改 善 個 所 説 明

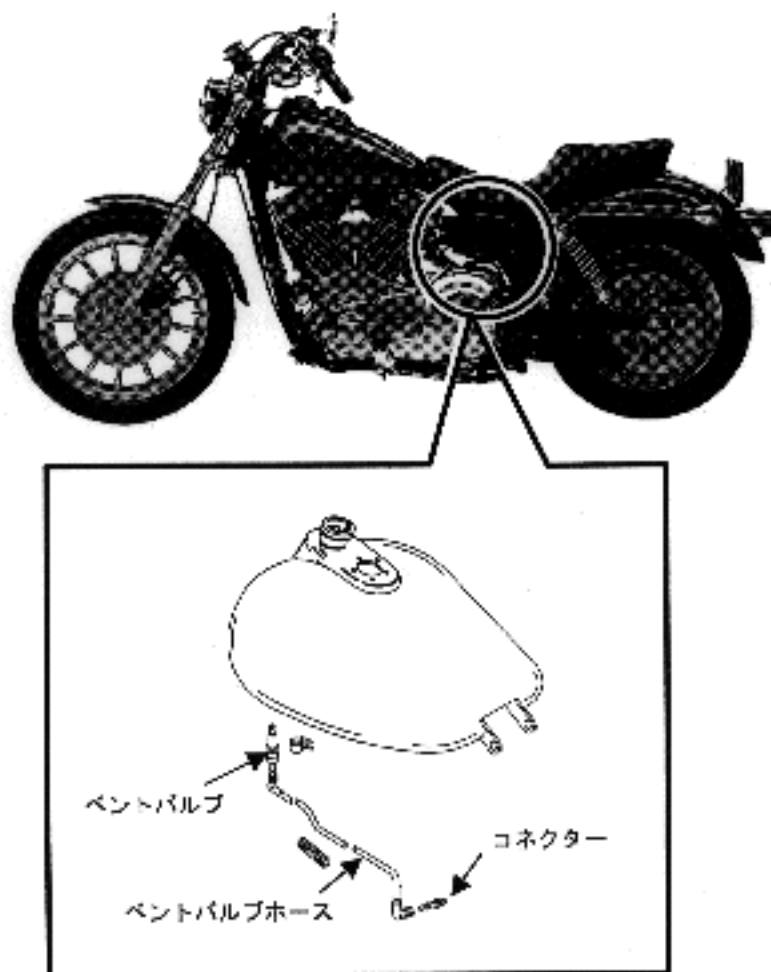
基準不適合箇所

燃料タンク内部の圧力を調整するベントバルブホースのコネクターにおいて、組み付け時の接着剤の塗布量が多いものがあり、当該コネクターの通気が損われ、燃料タンク内の圧力調整が出来なくなり、内圧が低くなると燃料の供給不足による原動機の停止、又は、内圧が高くなるとキャブレターからの燃料漏れを起こす恐れがある。

全車両点検し、当該コネクターの空気通路を確保する。

対策を実施後、コネクターに接続する換気ホースの端面に、鑑別のための白色マーキングを施す。
